AMPLIACIÓN DE INFORMACIÓN N°1

ESTUDIO DE IMPACTO AMBIENTAL CATEGORÍA II

P.H. FRESNO

PROMOTOR: SOCIEDAD URBANIZADORA DEL CARIBE, S.A.

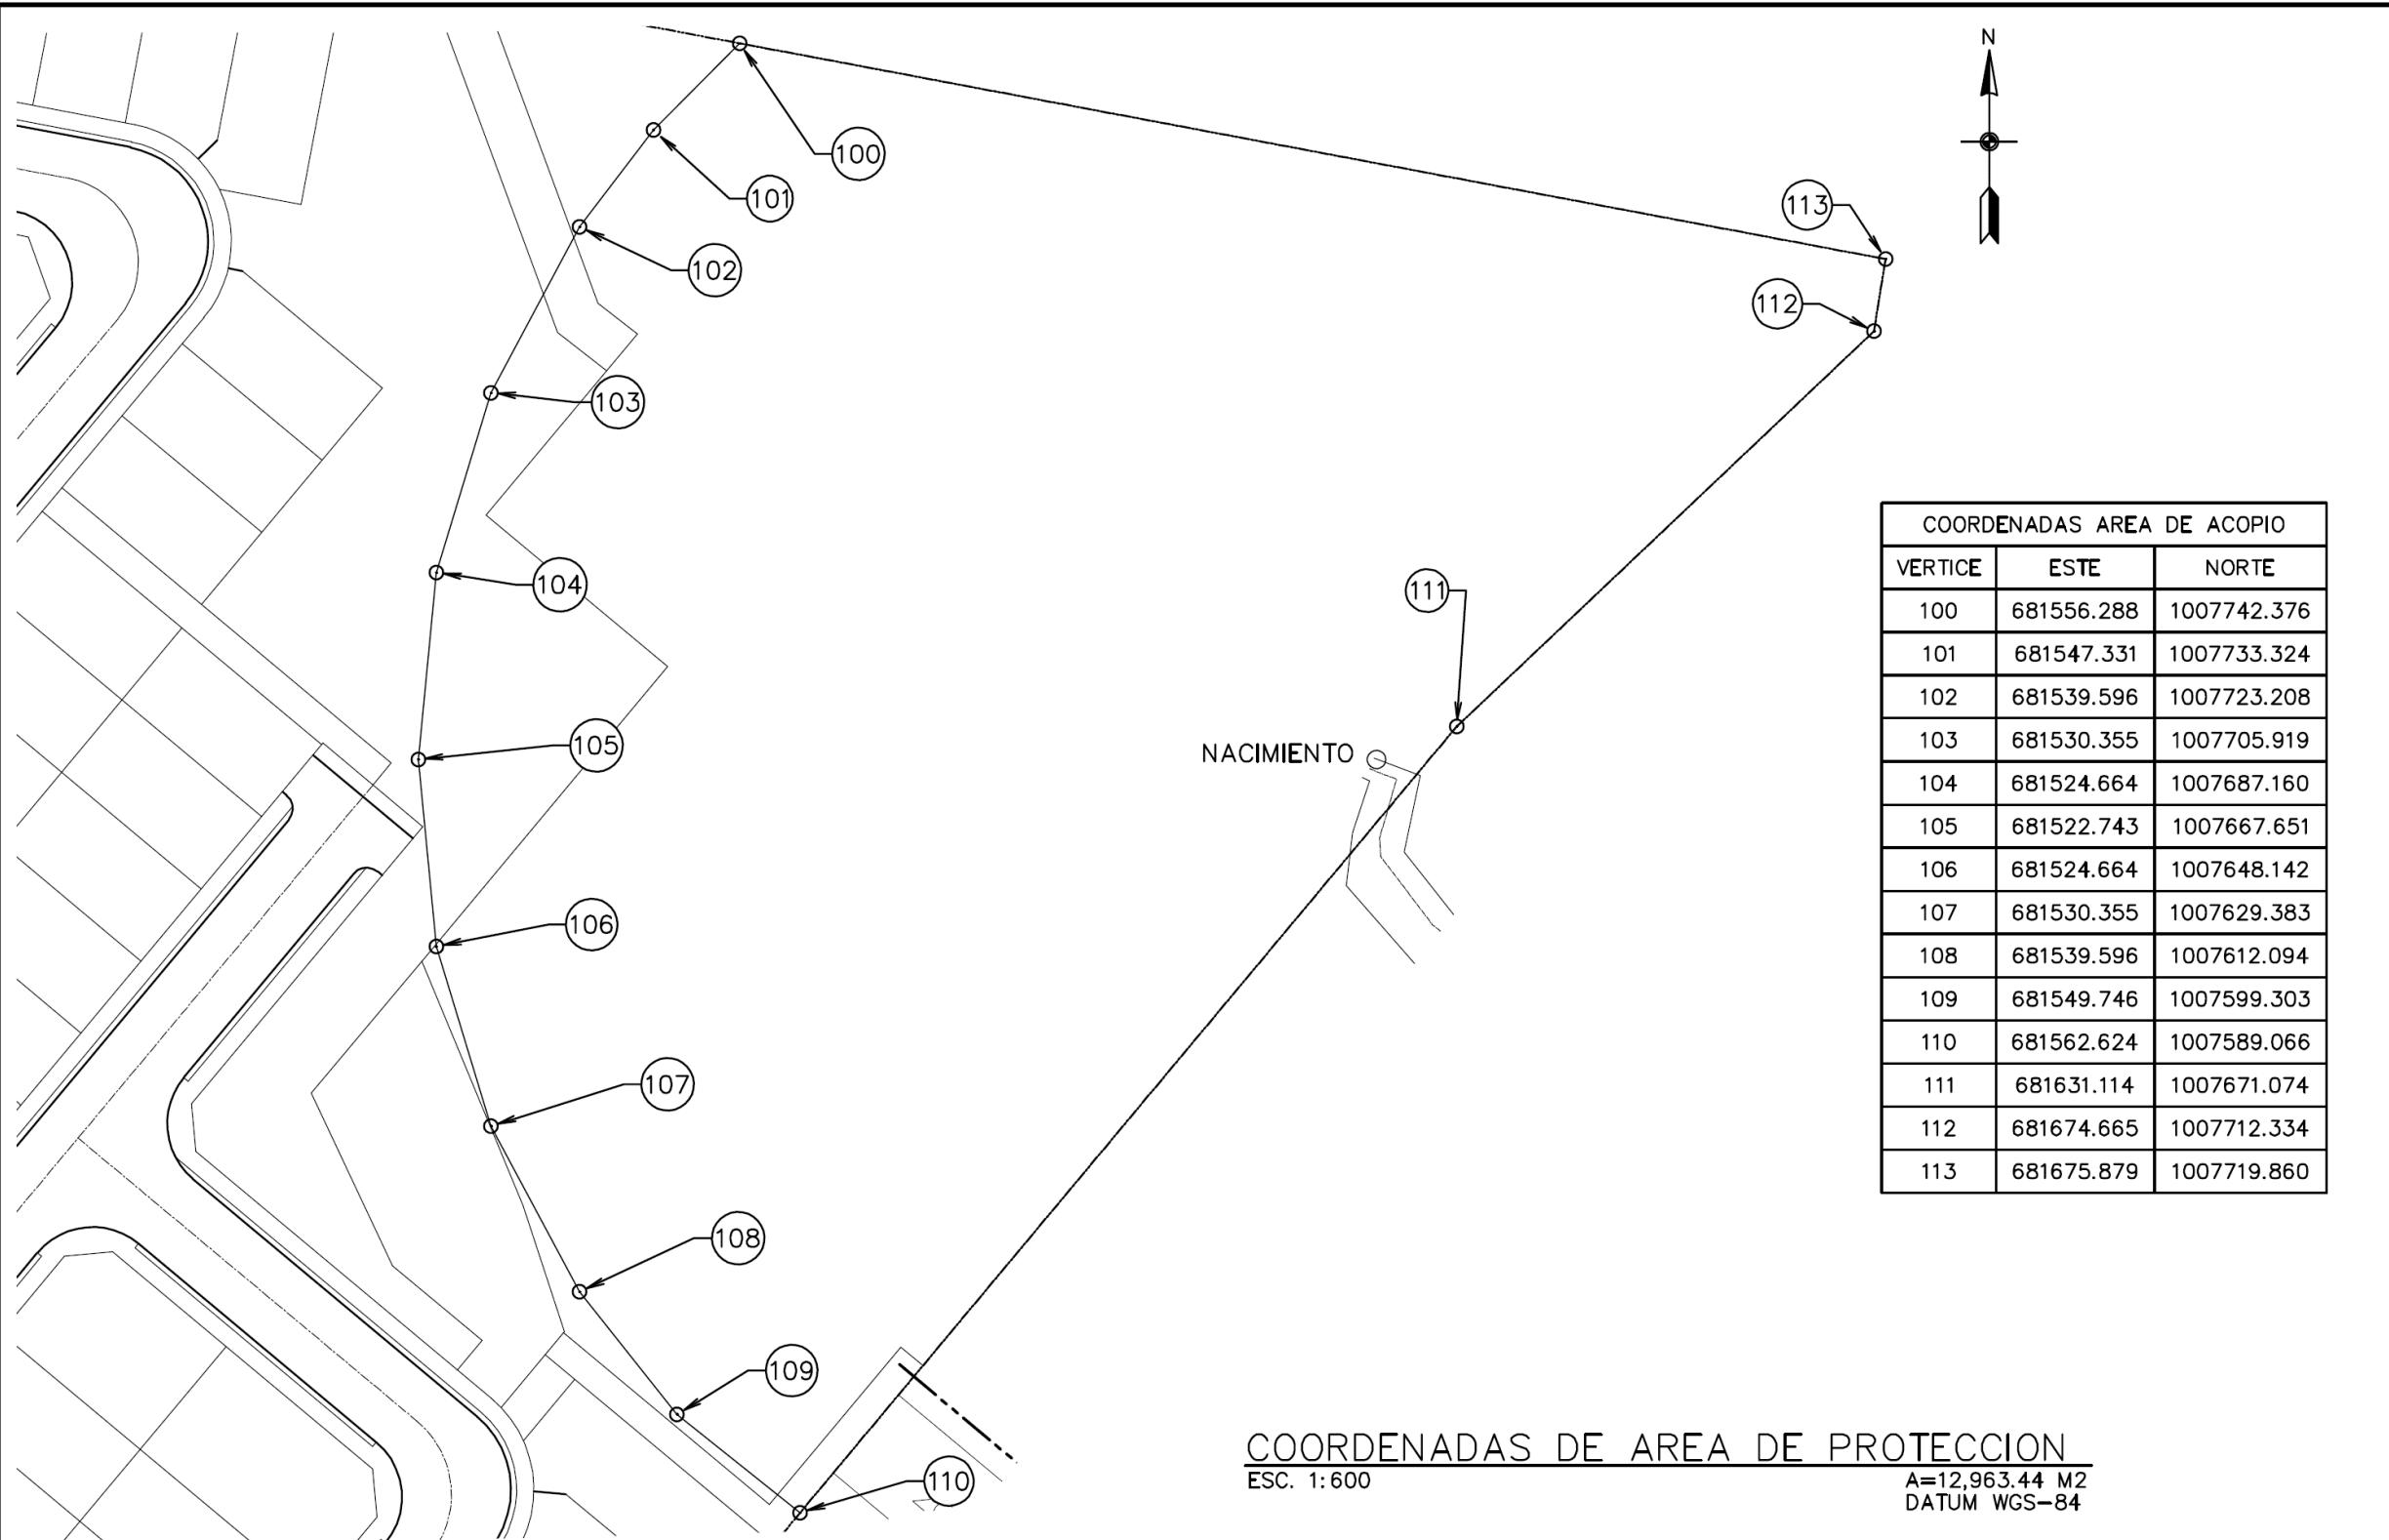
- a. **Presentar planos indicando la zona a proteger, que se plasme la distancia de 100 m de radio hasta el nacimiento y un área mínima de 2.35 ha, de bosque de**

- b. En base al punto anterior, presentar plano de la planta de lotificación (página 249 del EsIA), donde se visualice el diseño ajustado del proyecto, considerando el nacimiento de agua manifestado por la Dirección de Seguridad Hídrica (681525E - 1007708N), cumpliendo con el artículo 23 y 24 de la Ley 1 Forestal del 3 de febrero de 1994.**

- a. Se aporta plano indicando la ubicación de la coordenada 681622.743 E y 1007667.651 N como naciente y la respectiva zona de protección de 100 metros alrededor de la misma, en la parte correspondiente al proyecto P.H. Fresno. El área a proteger es de 12,963.44 metros cuadrados (1.23 Ha), dentro del proyecto. El cuerpo de agua fluye hacia fuera del proyecto, al sureste. Se adjuntan las coordenadas en formato Excel y Shapefile de toda la zona de protección.
- b. Dado que se considera válida la afirmación del punto de naciente en la coordenada 681622.743 E y 1007667.651 N, no se ha visto necesario cambios en la lotificación.
